# febi 39925, 102532, 104870, 104871

## Suporte de apoio do conjunto mola/ amortecedor com rolamento

Figura 1 - febi 39925: 3-furos M10

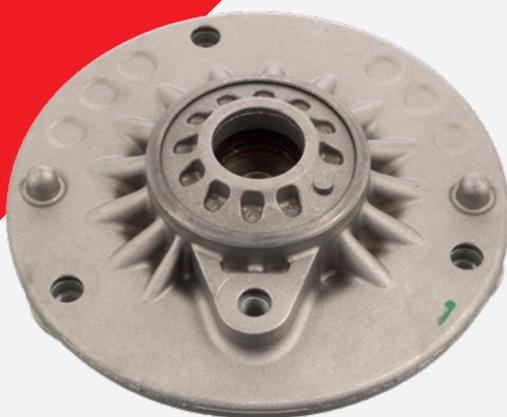
Antes de proceder à substituição, verificar qual o tamanho da rosca do suporte de apoio instalado no veículo!

No caso dos modelos F2x e F3x até à data de fabrico 05/2013:

Se estiver instalado um suporte de apoio com rosca M8, este deve ser substituído juntamente com o par, com recurso à utilização de dois suportes (104871) com rosca M10. Este conjunto inclui todas as fixações necessárias, borracha de encosto e fole de proteção.

A alteração de rosca M8 para M10 resulta num nível de rigidez diferente. Por conseguinte, não é permitida uma instalação mista de fixações (M8/M10)!

Se os suportes de apoio do conjunto mola/amortecedor já tiverem sido substituídos pela fixação M10, é permitida a instalação em apenas um dos lados.
